**Modulo per la presentazione delle osservazioni per i piani/programmi/progetti sottoposti a procedimenti di valutazione ambientale di competenza statale**

ID: Codice procedura (ID\_VIP/ID\_MATTM):10844

Impianto per la produzione di energia elettrica da fonte eolica, costituito da 6 aerogeneratori della potenza complessiva di 37,2 MW, un sistema di accumulo da 25 MW e relative opere connesse in località "Rempillo" nel comune di Pitigliano (GR).

**ALLEGATO alle OSSERVAZIONI all' IMPIANTO EOLICO denominato REMPILLO nel COMUNE di PITIGLIANO ( GR). Comp**

**Plani**  
 Distanze  
 Limite Ar  
 (PI 05)mm

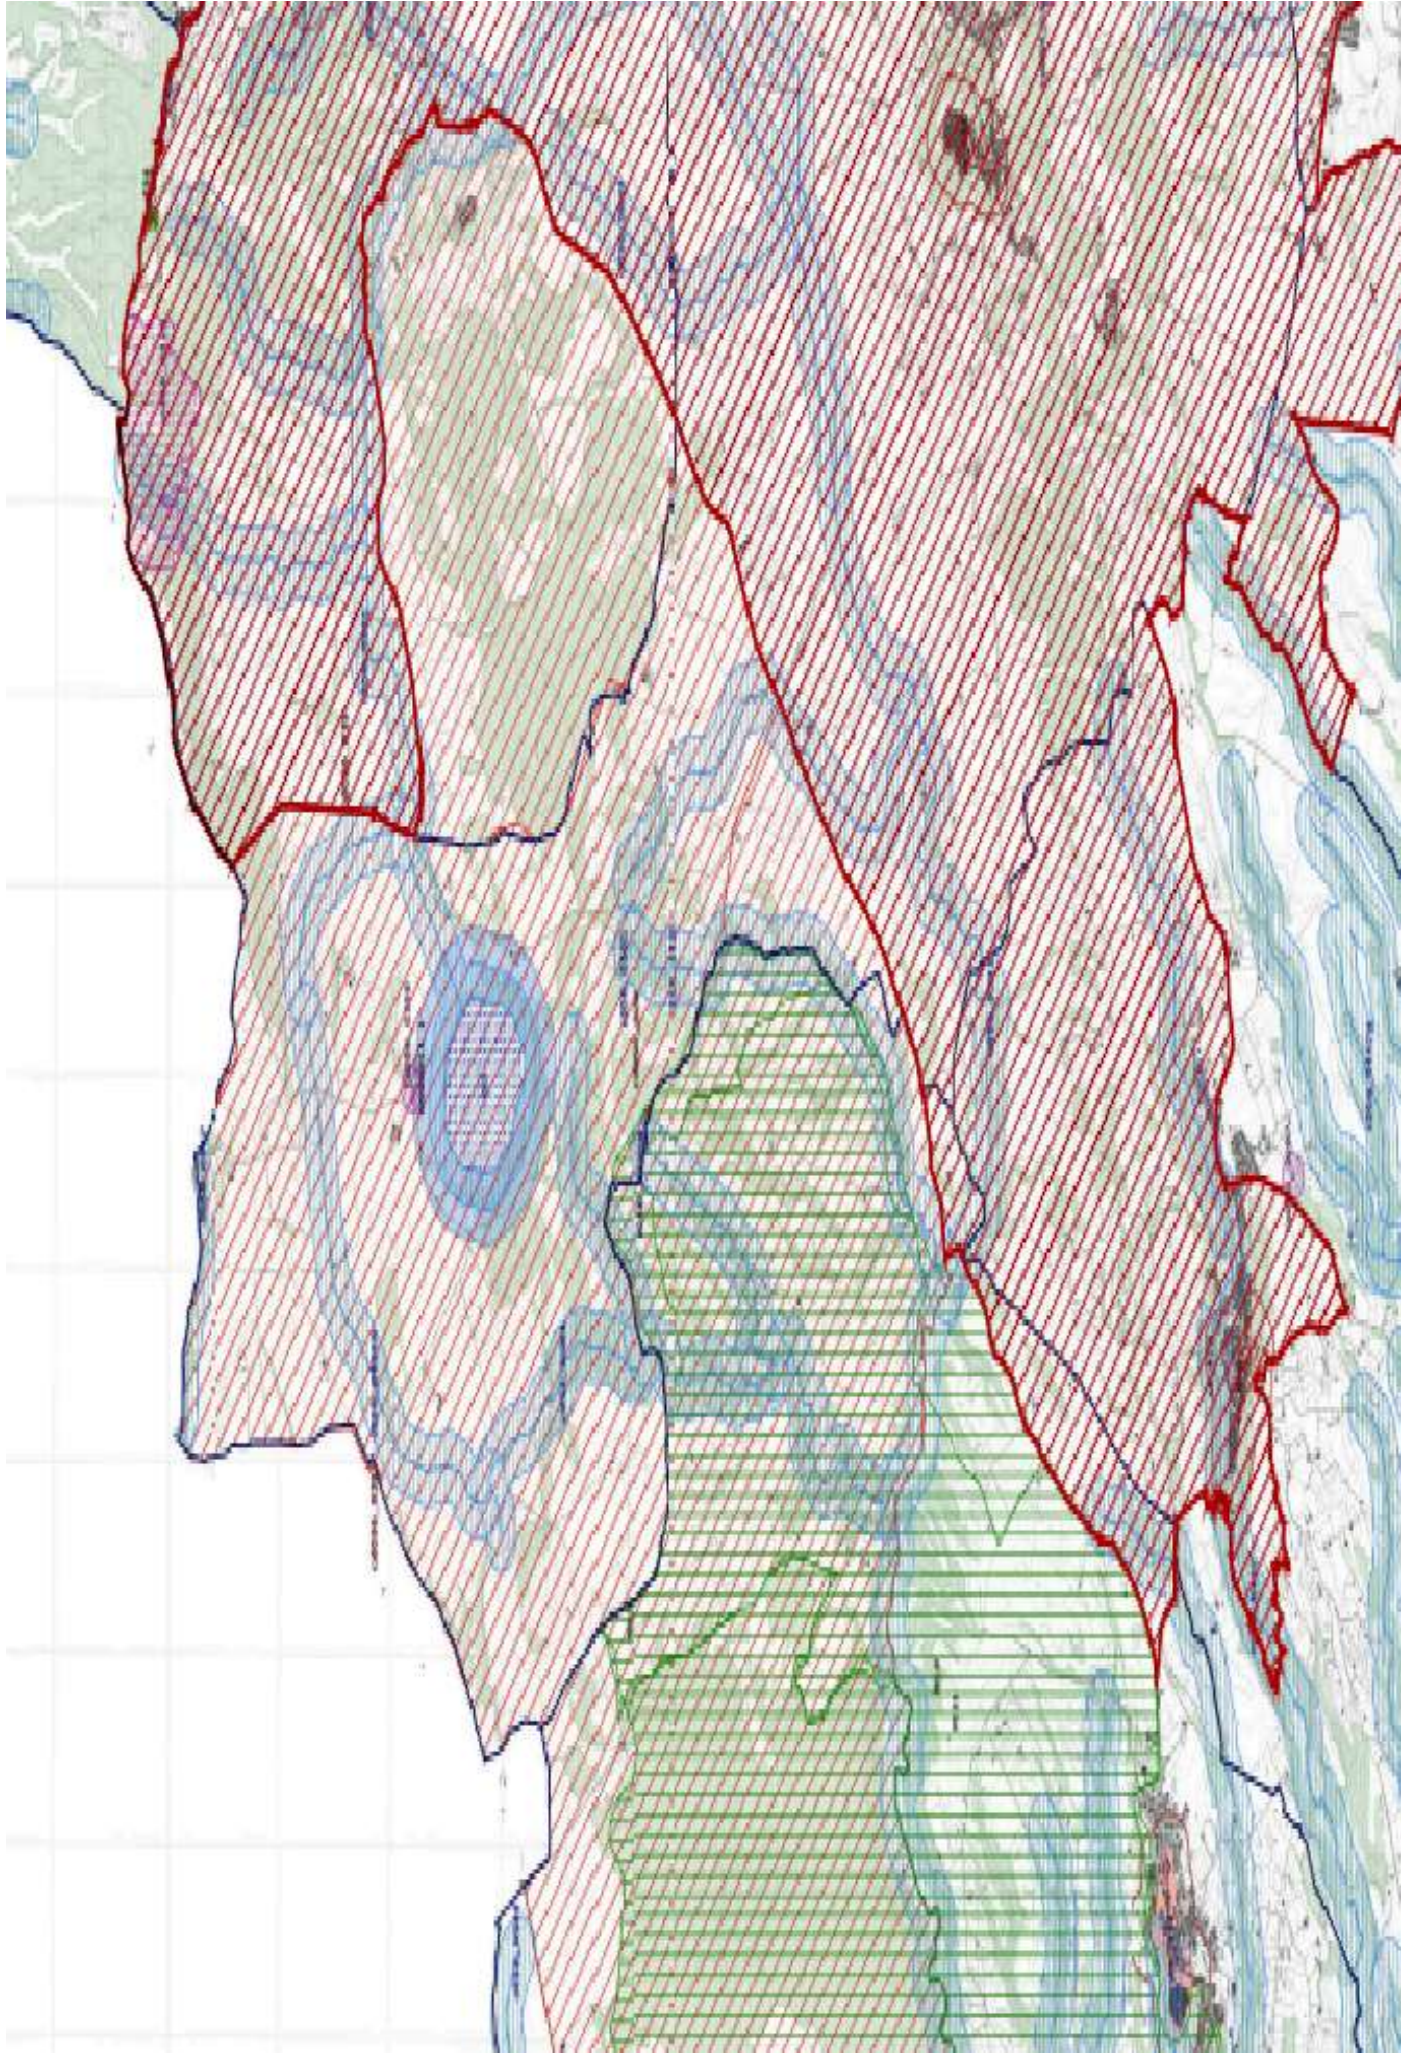
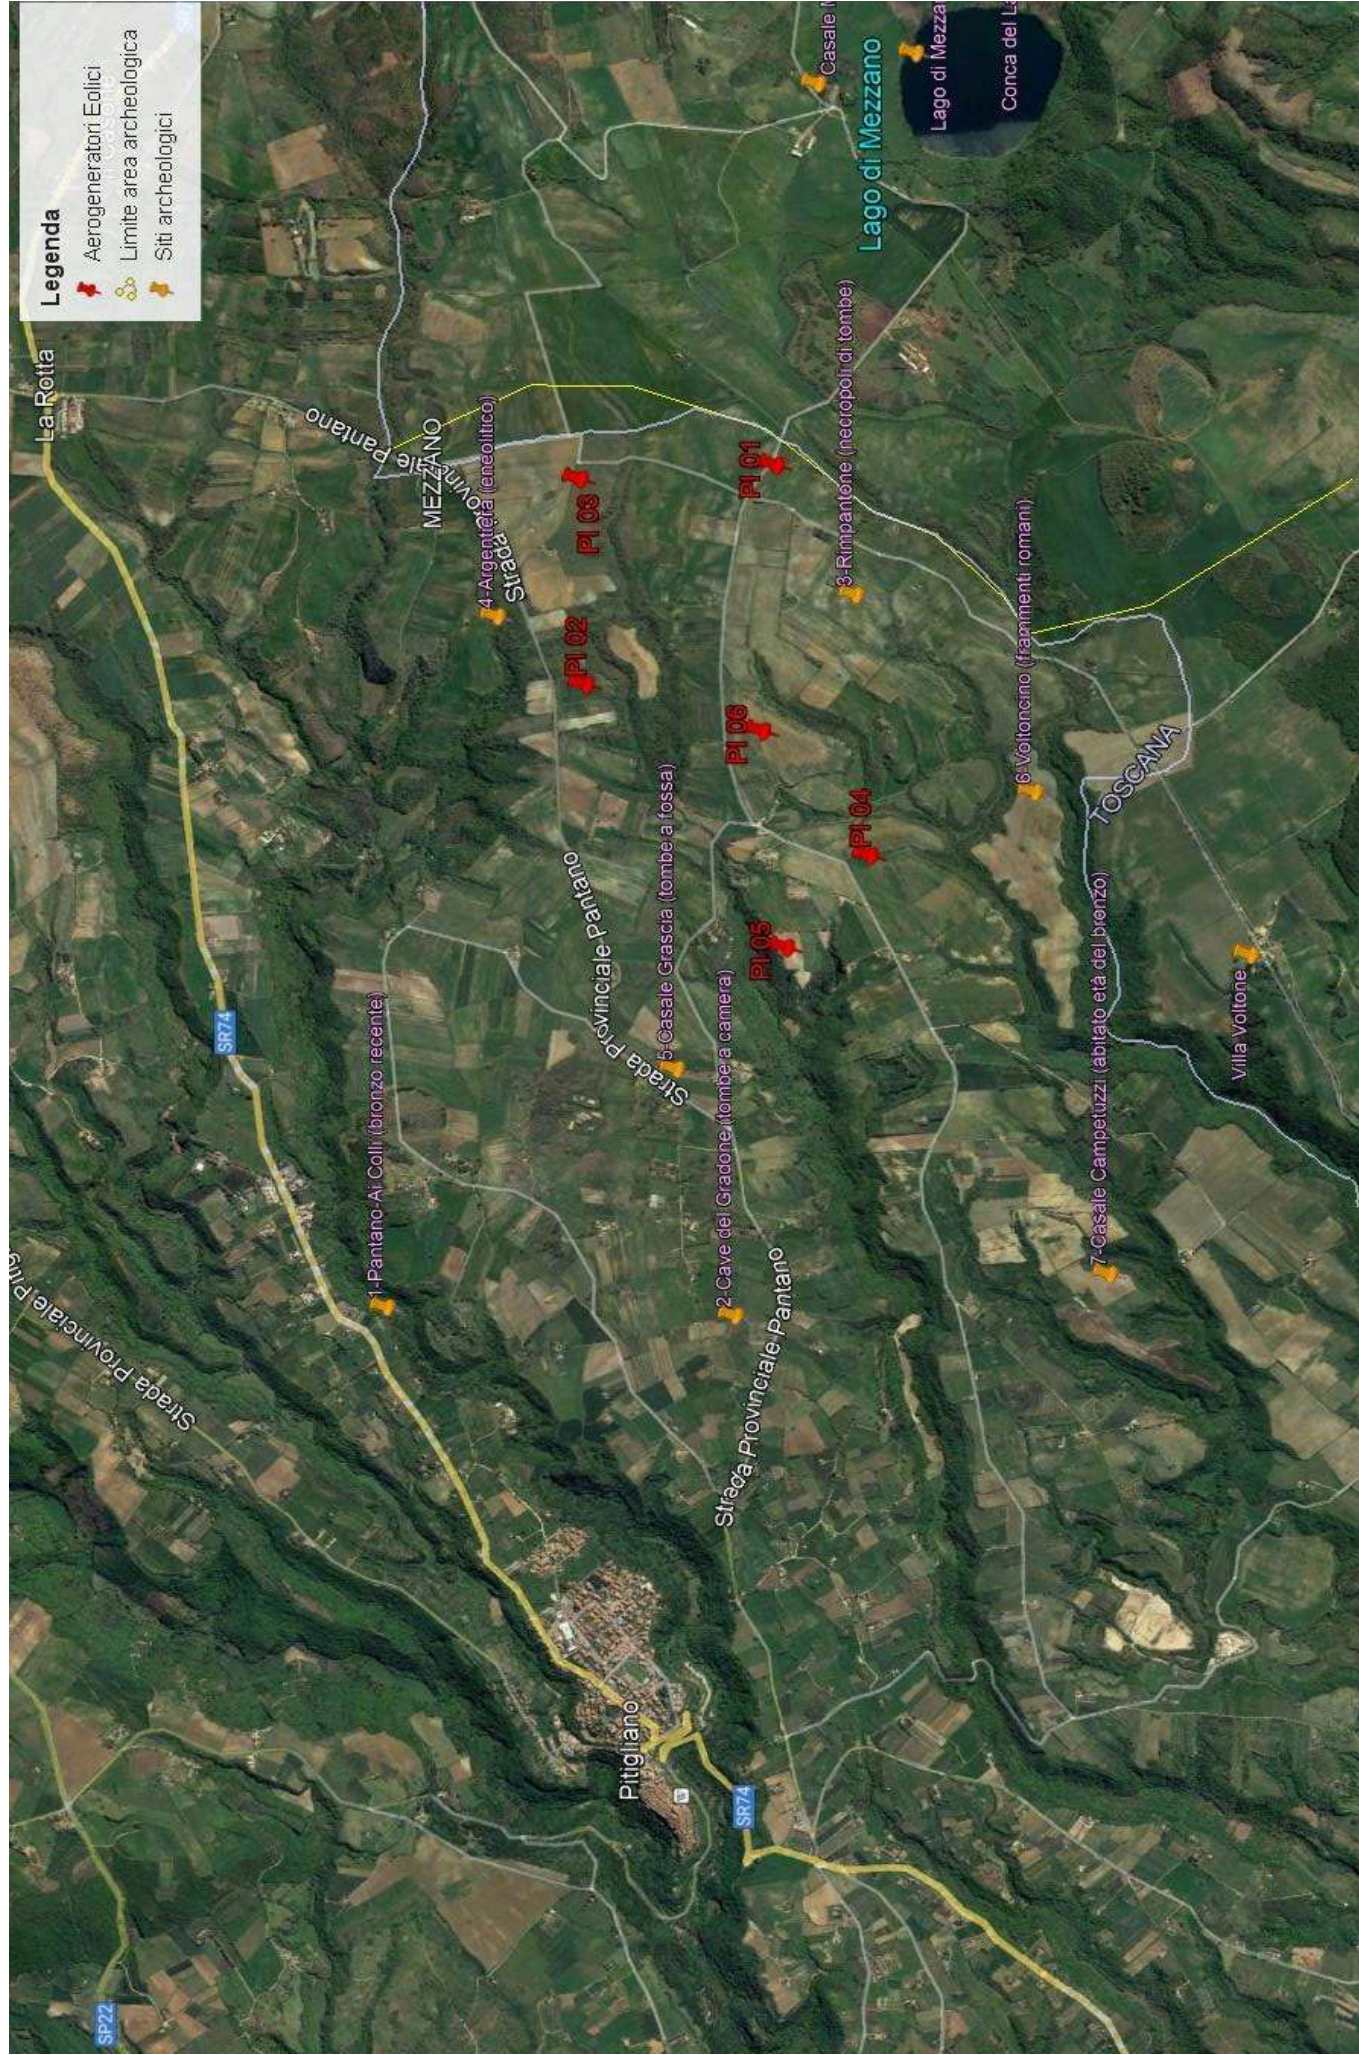
In sintesi, visti l'art. 20 comma 8 lettera c) quater del D.Lgs n 199/2021 e le Linee guida nazionali appena citate, considerato l'enorme impatto dell'impianto eolico industriale denominato “Rempillo” sulla zona paesaggistica di notevole interesse pubblico ben individuata nelle immagini

n.1 e n. 2 e sui Beni Culturali evidenziati nell' immagine n. 3 dell'Allegato alle presenti Osservazioni, per la collocazione delle pale P04 e P05 direttamente all'interno del perimetro di un'area archeologica e per gli impatti anche sull'area intermedia e vasta dei pregiati territori laziali della Tuscia settentrionale e in particolare di quelli del pitiglianese ricco di emergenze agricole, naturalistiche, storiche e archeologiche del periodo etrusco ma non solo, si chiede che venga negata l'autorizzazione all' insediamento dell'impianto eolico denominato "Rempillo".

# Analisi degli Impianti Eolici Esistenti e in Progetto

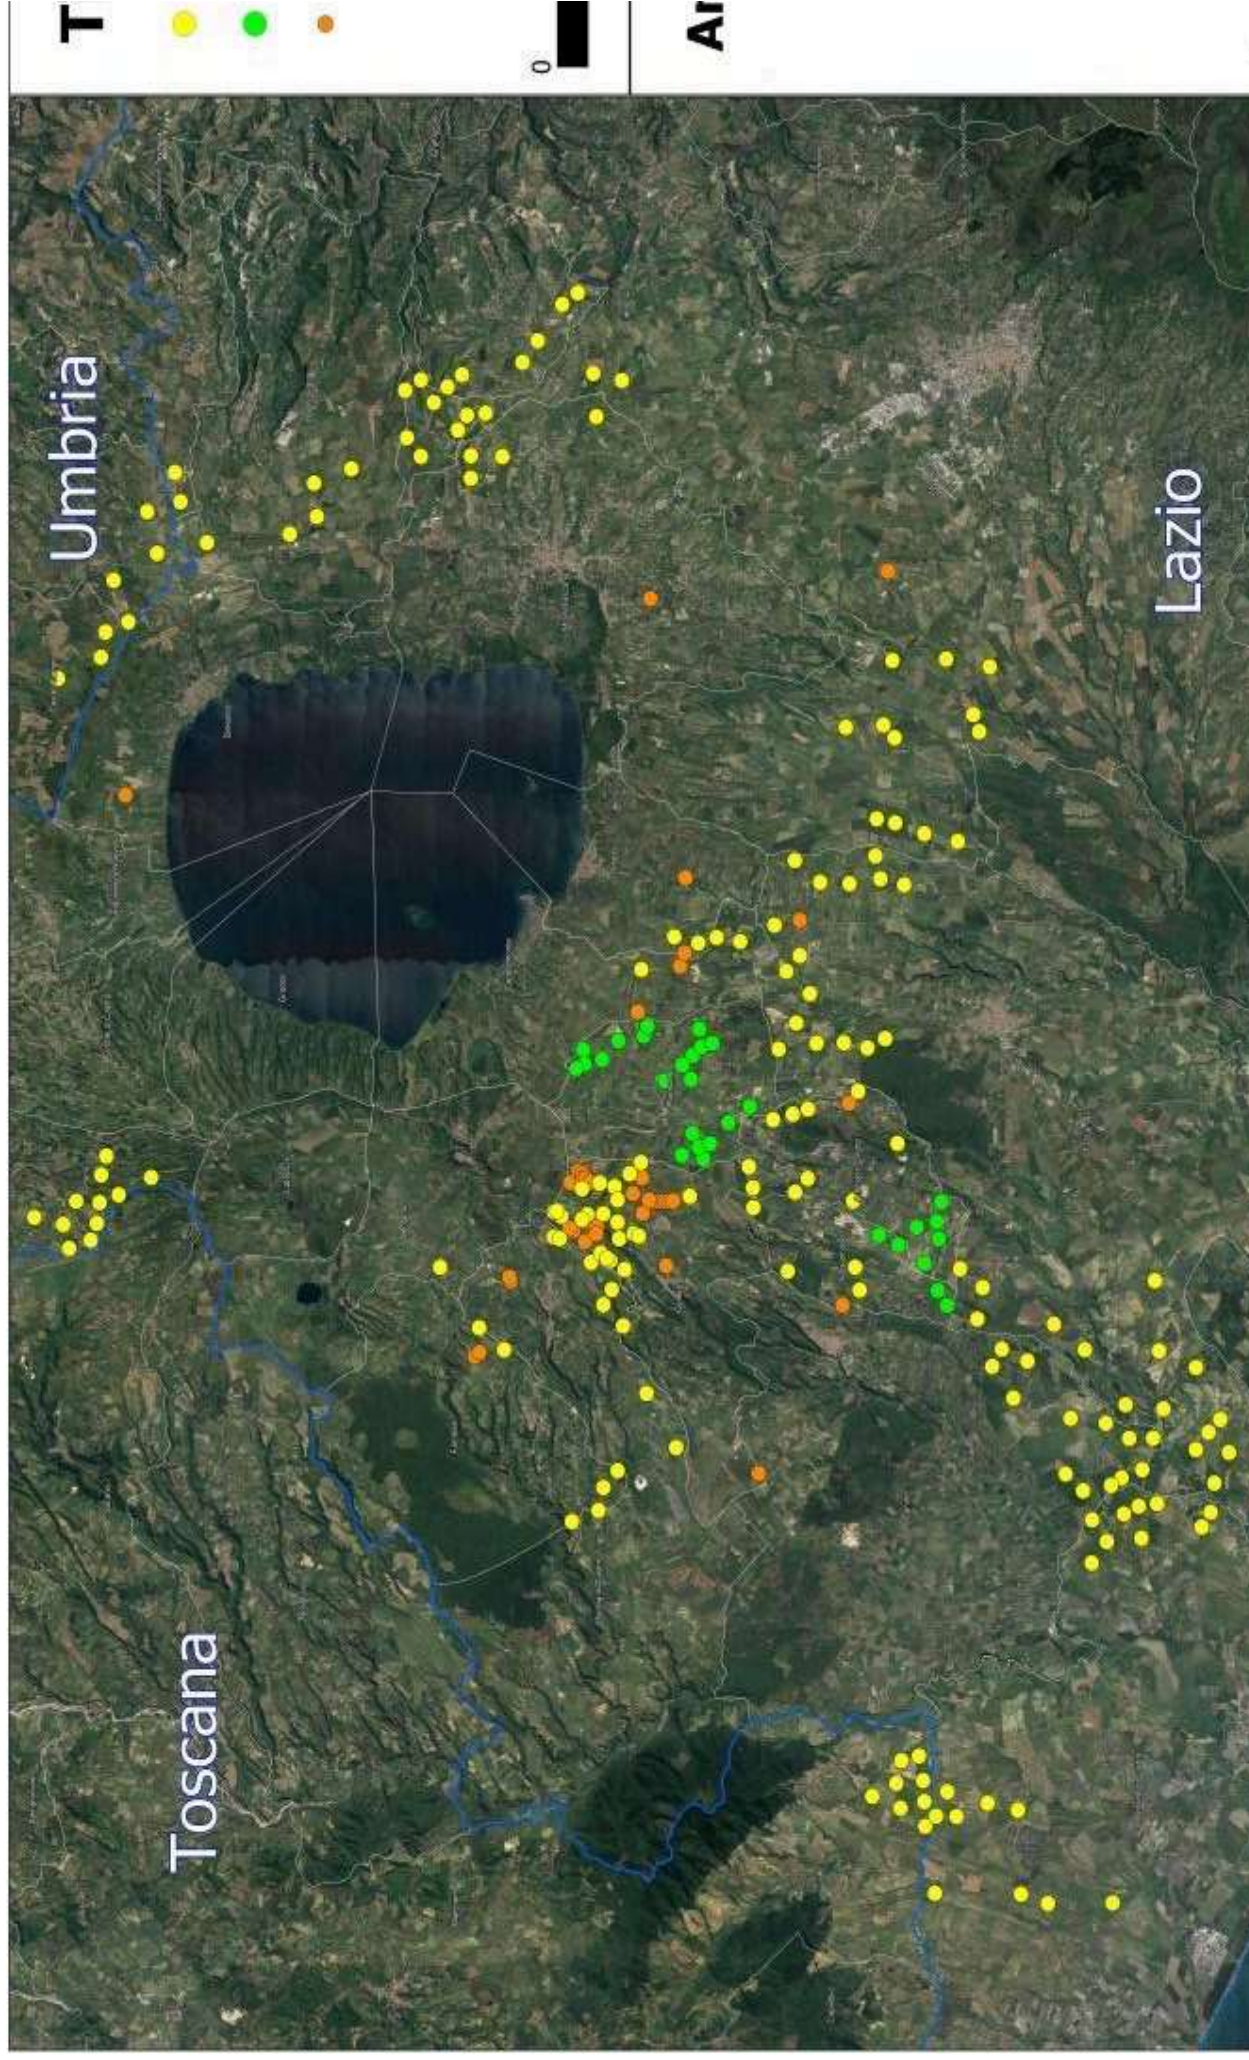
Quindi anche la Regione come Ente deputato dalla normativa nazionale a legiferare sulle aree idonee e non idonee si è espressa riguardo al fatto che abbia assolto ai doveri e alle quote stabilite dal PNIEC e in ambito regionale la provincia di Viterbo è stata quella con il più alto tasso di impianti FER tra tutte e quindi ormai satura ed il cumulo degli impianti FER installati, autorizzati e in progetto rappresenta una **elevata criticità per la sostenibilità ambientale di ulteriori eventuali iniziative**. L'impianto eolico “ Rempillo” pur essendo “esterno al confine provinciale e regionale ma nelle sue immediate vicinanze ( a soli 100 metri i primi due aerogeneratori) oltre ad impattare sul territorio e sulle economie di tre Comuni del Lazio ( Farnese, Valentano e Latera) si trova nelle fasce di rispetto dei Beni di notevole interesse pubblico come si è evidenziate nelle Osservazioni nn. 1 e 2 e crea anche degli impatti negativi anche sui beni naturalistici come verrà dettagliato nell'Osservazione n. 4. Inoltre andrebbe a sommarsi al già enorme cumulo di impianti eolici e fotovoltaici e geotermici che già creano una elevata criticità ambientale nella provincia di Viterbo e interferiscono anche con il territorio toscano come si può vedere dalle immagini nn. 4 e 5 dell'Allegato n. 1.
